**VERSLAG VAN EEN GELIJKVORMIGHEIDSONDERZOEK VOOR INGEBRUIKNAME EN/OF CONTROLEBEZOEK
VAN EEN ELEKTRISCHE INSTALLATIE OP LAAGSPANNING EN ZEER LAGE SPANNING****Algemene gegevens**

| Plaats van het onderzoek: | Ketelstraat 9 , 8340 DAMME | | | | |

| Type keuring: | Art. 276bis Verkoop van een wooneenheid |

Extra inbreuken en/of bijkomende uitleg:

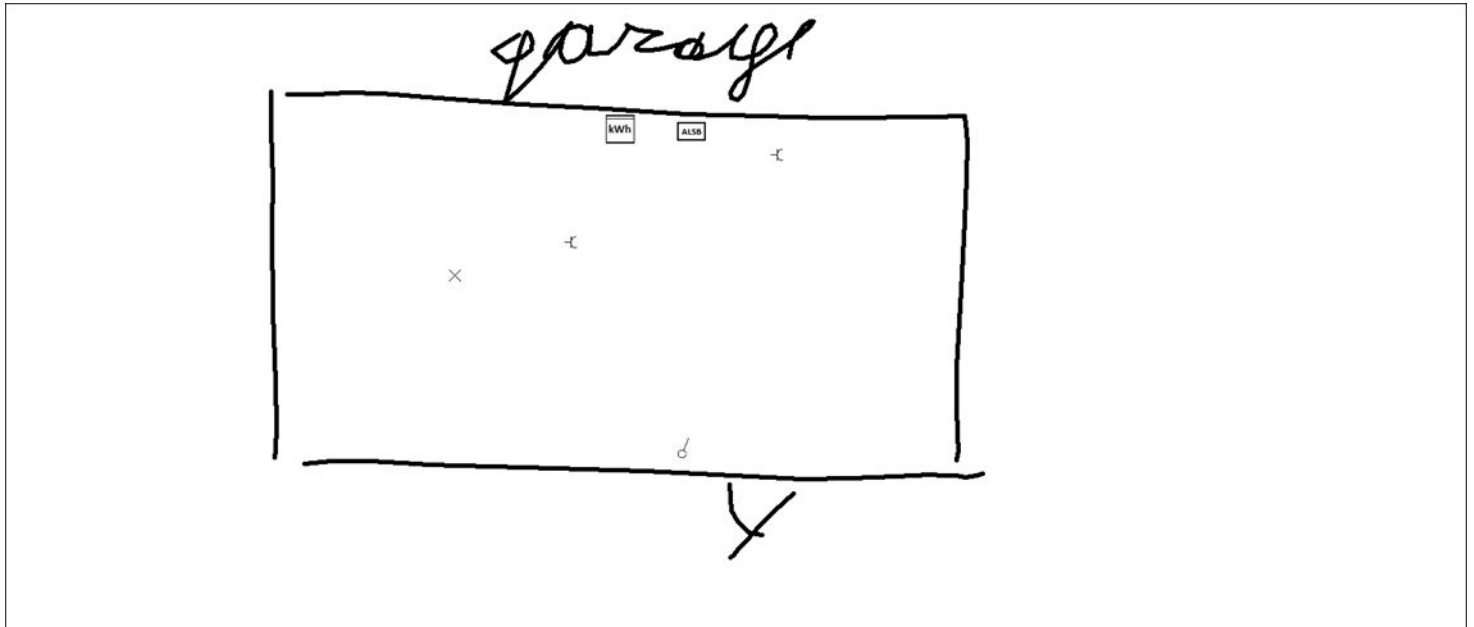
- 7.17 AAN TE TONEN INDIEN NIET VAST AANGESLOTEN (STP. AAN BED)
- 4.05 + 6.04 + 6.11 BORD 2
